# 改善箇所説明図

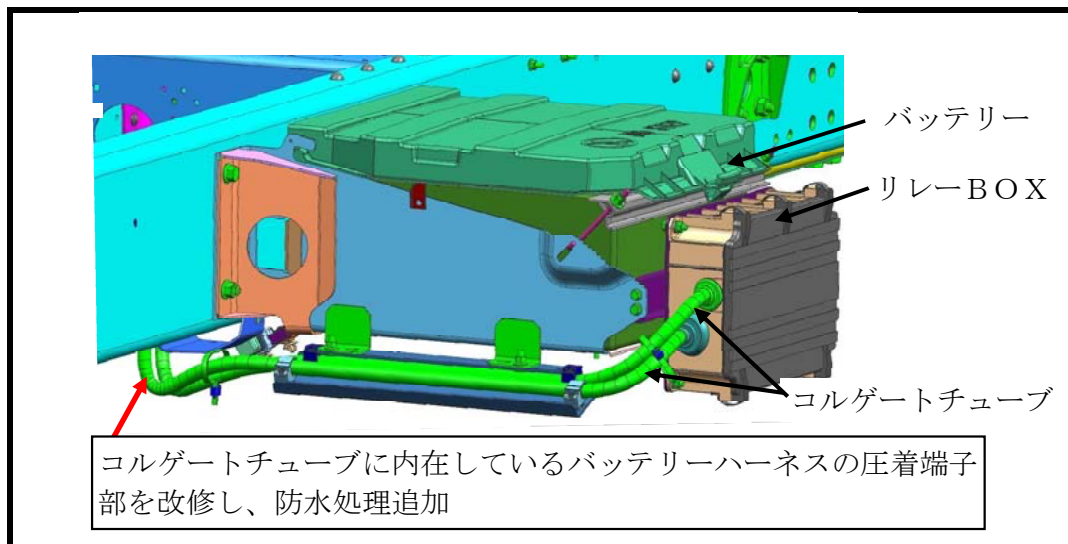
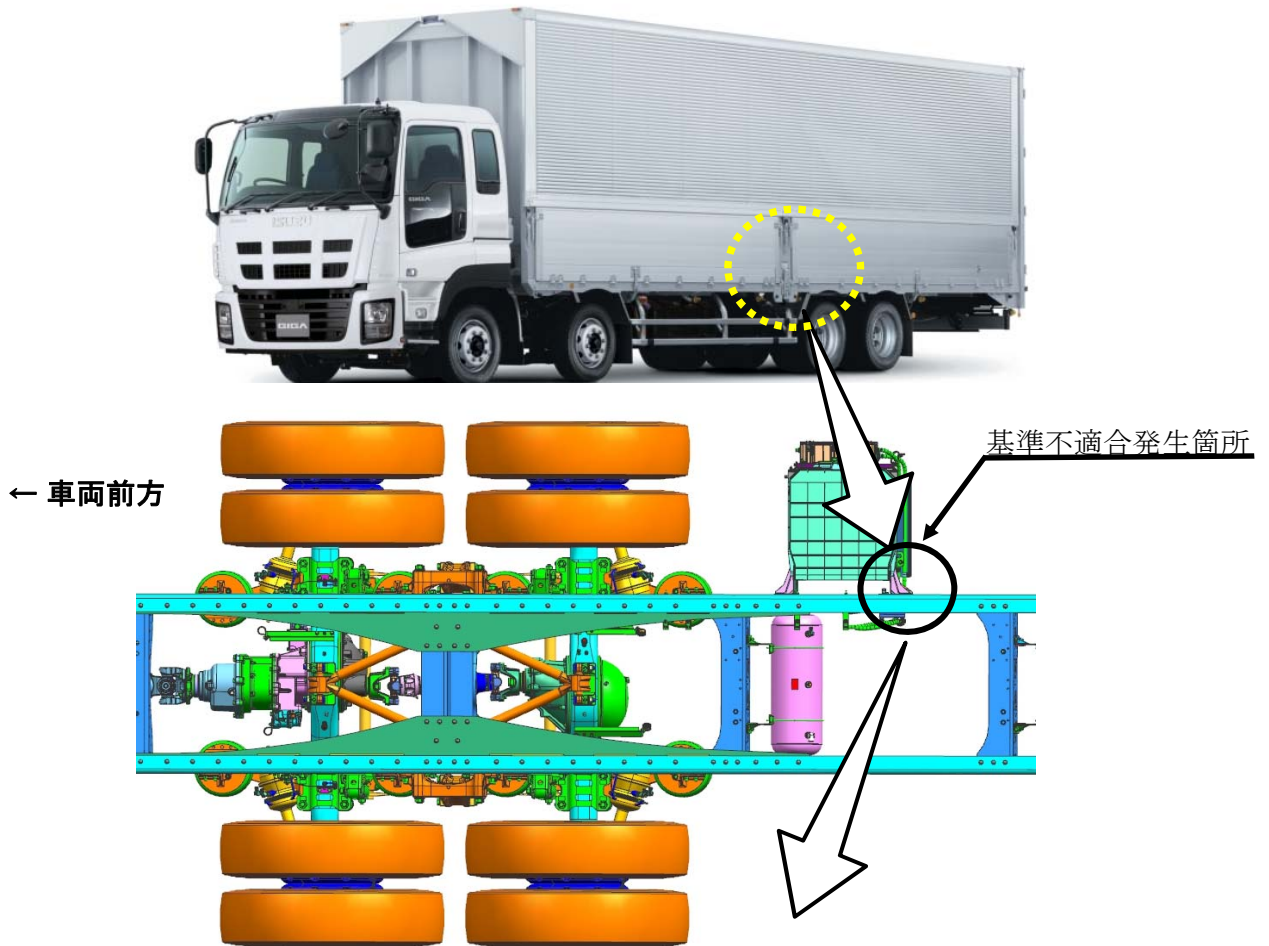
バッテリーを移設した車両において、バッテリーハーネスの圧着端子部の防水処理が不適切なため、走行時に巻き上げた雨水がコルゲートチューブのスリットから浸入し、圧着端子部が腐食する場合があります。そのため、腐食の進行により断線し、最悪の場合は、エンジンの始動不良、灯火器不灯等に至るおそれがある。

全車両、バッテリーハーネス圧着端子部を改修し、防水処理を追加する。

識別：・助手席ドアストライカー付近に黄色のマーカーでφ5mmのマーキングをします。
